Aditamento ao Alvará de Loteamento nº 7/91

Memória Descritiva e Justificativa

Câmara Municipal de Oeiras

Abril de 2020

Figura 2 – Alçado frontal

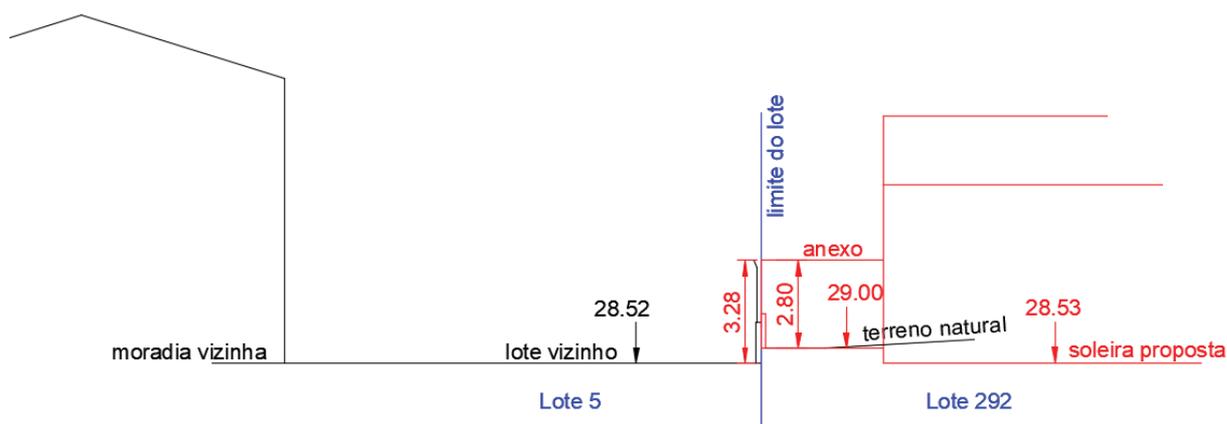
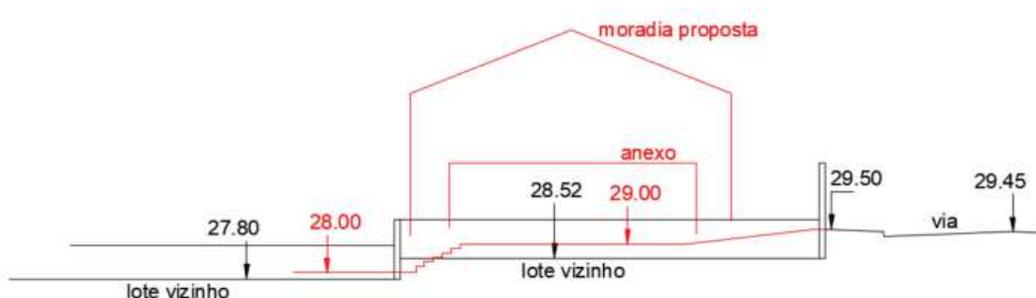
Veja-se, a título exemplificativo a relação volumétrica entre o lote a nascente e o anexo da moradia 292, donde se conclui que mesmo estando a uma posição mais elevada, o impacto do anexo não é significativo.

- Introdução da nota: *“No lote 292, a cota de soleira do anexo poderá ajustar-se à cota do arruamento que lhe dá acesso.”*

Alçado simplificado dos lotes
em situação precedente à alteração

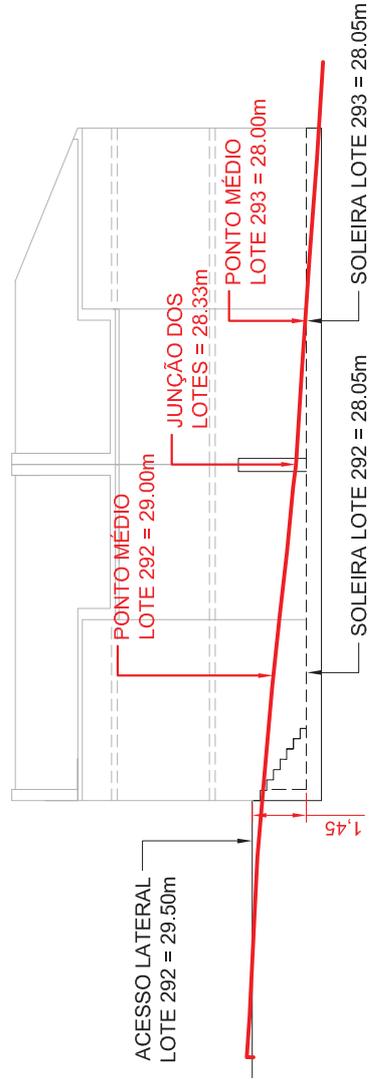
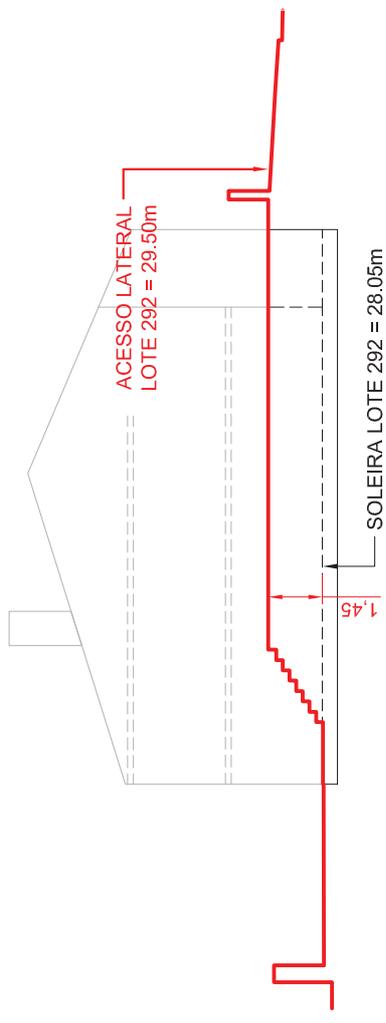
Decorrente da topografia do arruamento e da situação da moradia vizinha, a referida disposição da Ficha nº 11 obrigava a que o rés-do-chão da nova moradia se construísse enterrado. Isto é, que a moradia se construísse consideravelmente abaixo do nível do solo e abaixo do lancil do passeio que lhe dá acesso.

Mais concretamente, a cota de soleira do rés-do-chão impor-se-ia a cerca de 1.45m abaixo do jardim lateral da moradia (onde é previsto o acesso de veículos), e 1m abaixo do passeio no centro do lote (directamente na frente da moradia onde é previsto o acesso de entrada).

O valor de 1.45m, por exemplo, é calculado pela diferença entre a cota de soleira do vizinho (+28.05m) e a zona lateral da nova moradia ao nível do arruamento (+29.50m).

- Alteração da nota precedente para: *“Com excepção dos lotes 292 e 293, a cota de soleira bem como as outras cotas altimétricas têm obrigatoriamente que ser iguais entre o conjunto geminado”*.

Esta alteração permite assim que a moradia possa subir cerca de 0.50m relativamente à moradia vizinha, o que apesar de não resolver inteiramente o desnível de 1.45m com a zona lateral, já reduz o desnível no acesso à moradia de 1m para 50cm. Apesar de não ser suficiente para o acesso directo, melhora consideravelmente o provisionamento dos vãos, a acessibilidade e restantes vulnerabilidades expostas.

Ficha nº 11 precedente

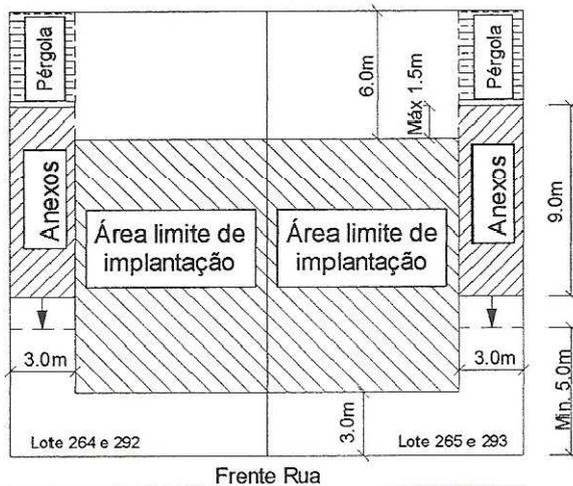
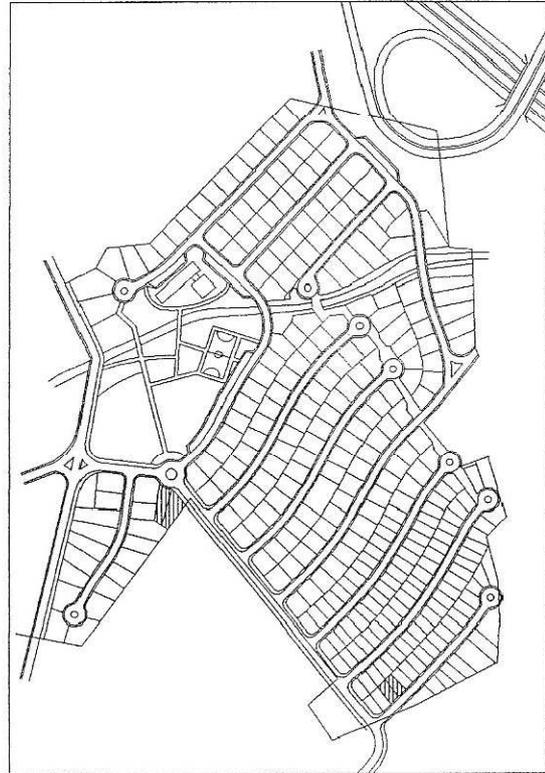
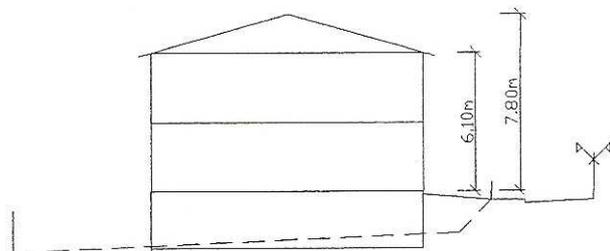
- “A cota de soleira, bem como as cotas altimétricas, têm obrigatoriamente de ser iguais entre o conjunto geminado” (ver Anexo 3).

A mesma ficha nº 11 torna impraticável a construção de pérgula no jardim tardo tal como é permitido no regulamento, dada a nota constante da ficha, que obriga a que a cota de topo da pérgula seja inferior à cota de soleira da moradia. Este facto obriga a que a pérgula fosse enterrada, o que não é pretendido.

Torna também impraticável a construção do anexo permitido na lateral do lote, uma vez que o regulamento exige que a cota de soleira do anexo seja a mesma da moradia. Este aspecto obrigaria à construção de uma rampa de acesso com uma inclinação de mais de 30% desde o arruamento até ao anexo, declive inacessível para veículos, implicando o estacionamento no exterior. Pela mesma razão, tornaria impraticável a construção de cave, tal como é permitido pelo regulamento e representada no corte esquemático da ficha nº11, que ilustra a cave nivelada com o jardim tardo, o que não é a situação real. Para além disso, este facto agravaria as dificuldades já referidas de drenagem das águas pluviais.

NOTA: A cota de soleira bem como as cotas altimétricas, têm obrigatoriamente de ser iguais entre o conjunto geminado.

Alçado exemplificativo dos lotes
em situação após a alteração

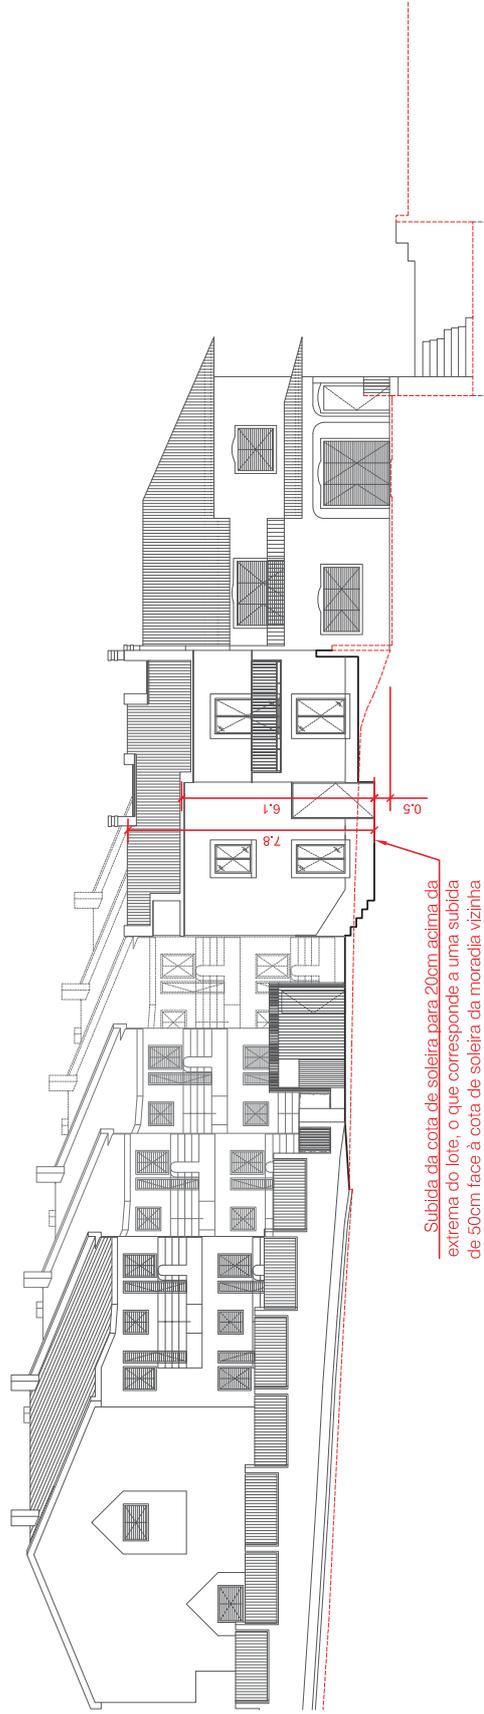
Subida da cota de soleira para 20cm acima da
extrema do lote, o que corresponde a uma subida
de 50cm face à cota de soleira da moradia vizinha
